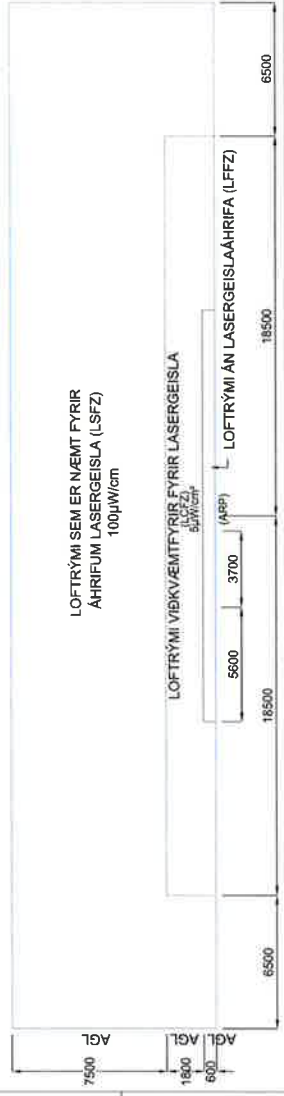
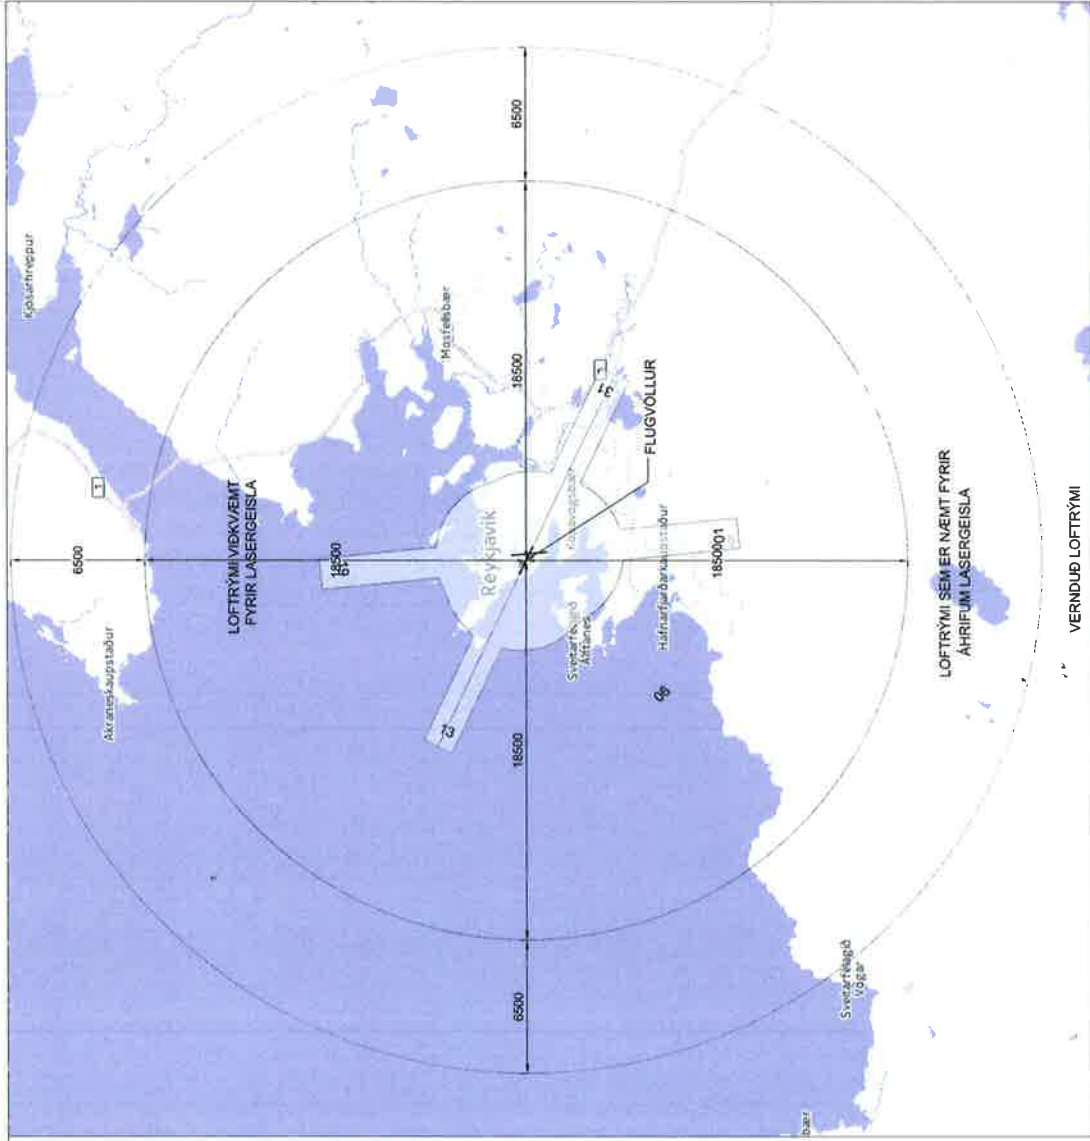
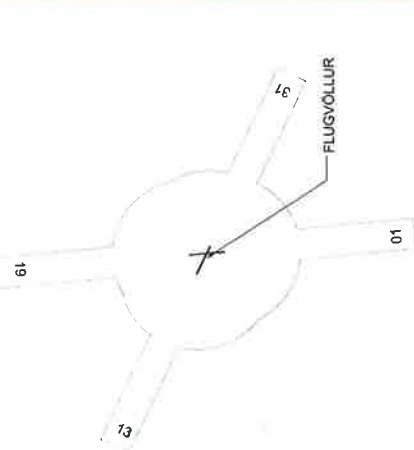
Athugasemd [TBÓ1]: Sýna ætti allt áhrifasvæði flugvallarins – að 15 km frá flugbrautum. Skipulagsyfirvöld þurfa að þekkja umfang hindranaflataanna fyrir skipulag sitt.

Að auki: Mikill tímasparnaður af hálfu flugvallarrekanda og sveitarfélaga fengist með því að senda sveitarfélögunum 3D teikningar af hindranaflötunum, passandi í landupplýsingakerfi sveitarfélaganna. Þau geta þá sjálf staðfest áætlaðar hæðir á mótum flötum.

Athugasemd [TB03]: Bæta ætti við teikningu, sem sýnir allt áhrifasvæði flugvallarins. Sjá skýringu á ytri láréttum fleti í skipulagsreglum Keflavíkurflugvallar.

Athugasemd [IS2R2]: verður skoðað. Hvað ná nýju kortin langt.

Athugasemd [IS4R4]: skoða
